Efni: Umsögn Heilbrigðiseftirlits Reykjavíkur um tillögu að deiliskipulagi Arnarnesvegar, 3. áfanga.

Athugasemdir vegna tillögu að deiliskipulagi Arnarnesveg

Efni: Arnarnesvegur 3. áfangi - Deiliskipulag tillaga

Lausn 1: Trompet. Sambærileg lausn er á gatnamótum Vesturlands- og Suðurlandsvegur.

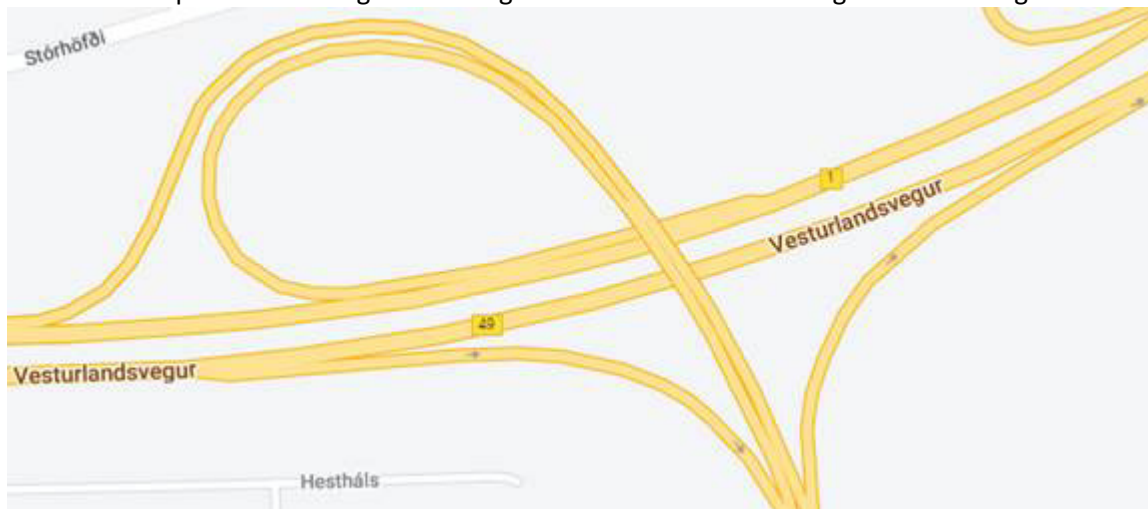
Það leysir ekki vandamálið að færa ljósastýrð T-gatnamót til á Breiðholtsbraut, frá Vatnsendahvarfsvegi á nýjan Arnarnesveg.

Auðvelt er að sleppa ljósastýringu og leysa málið með mislægum gatnamótum án ljósastýringa.

Tvær lausnir koma betur til greina:

Lausn 2: Mislægt hringtorg. Sambærileg lausn er á gatnamótum Reykjanesbrautar og Arnarnesvegur. Einnig á Vesturlandsvegi og Leirvogstungu í Mosfellsbæ.

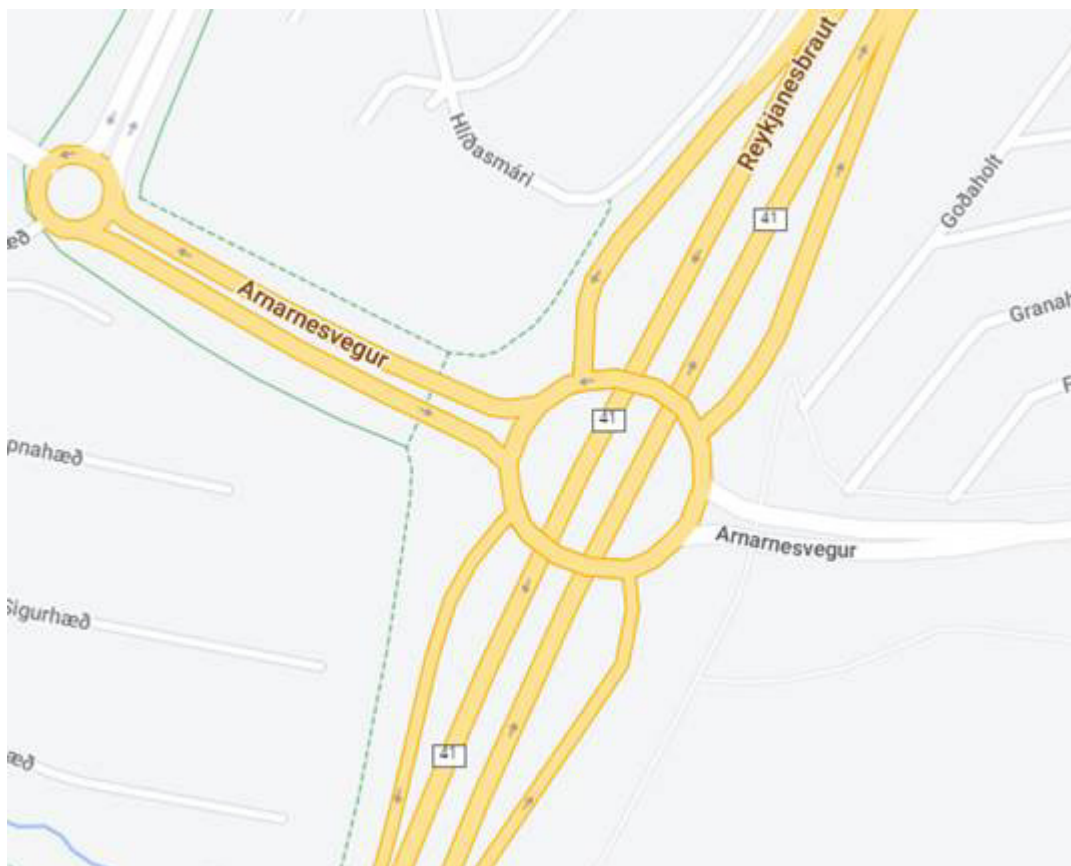
Báðar þessar lausnir reynast mjög vel. Engin umferðarteppa og slysatíðni mjög lág.
 Alvarleg slys verða frekar á ljósastýrðum gatnamótum.
 Mælt er með að láta umferðaröryggið ráða för og að Arnarnesvegur 3. áfangi sé hannaður almennilega.

Til samanburðar eru hér loftmyndir frá 2002 og svo frá 2019 úr Borgarvefsjá.

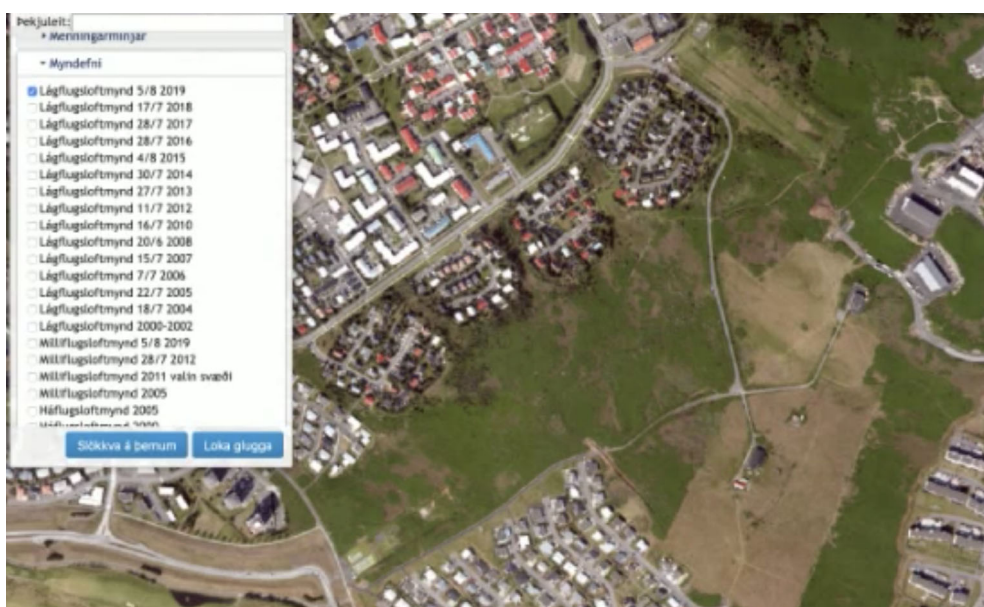
Vatnsendahvarfið, sem þessi 3. áfangi Arnarnesvegar á að liggja um, er mun grónara en fyrir 18 árum síðan og virði þess sem útivistarsvæðis mun meira. Þar vex fjölbreyttur gróður og ýmsar tegundir farfugla, eins og lóur, hrossagaukar og spóar, verpa þar á hverju ári. Þar sem nýtt umhverfismat hefur ekki verið gert hvernig er þá hægt að meta skaðann fyrir þessar fuglategundir sem eru að verða mjög sjaldgæfar innan höfuðborgarsvæðisins? Mikið rask yrði af framkvæmdunum ásamt stórfelldri eyðileggingu á villtri náttúru og dýrmætu grænu svæði, sem í raun ætti að vera eðlilegt framhald Elliðaárdals og því verndað á sama hátt.

Mynd 1. Tekin af vef Vegagerðarinnar "<https://umferd.vegagerdin.is/>" sýnir rauntölur fyrir umferð. Þar má sjá 1+1 veg í 19.500 bílum á dag síðan 2+2 stofnbraut í 59.000 bílum á dag.

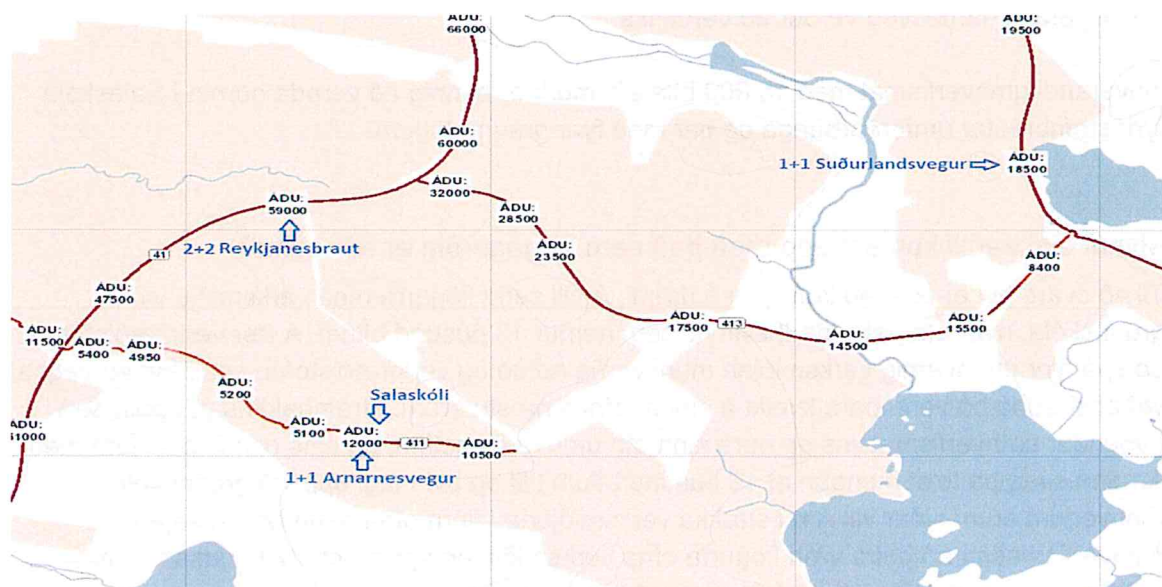
Við umhverfismat Arnarnesvegjar ákvað Vegagerðin að nota umferðarmagn upp á 9.000 til 15.000 bíla á dag til að meta mengun. Stofnbraut í fullri notkun getur hins vegar náð 60.000 bílum á dag (sjá mynd 1) eða fjórfalt meira en Vegagerðin valdi sem efri mörk. 1+1 vegur í fullri notkun er síðan í um 20.000 bílum á dag (sjá mynd 1) eða 30% meira en efri mörkin.
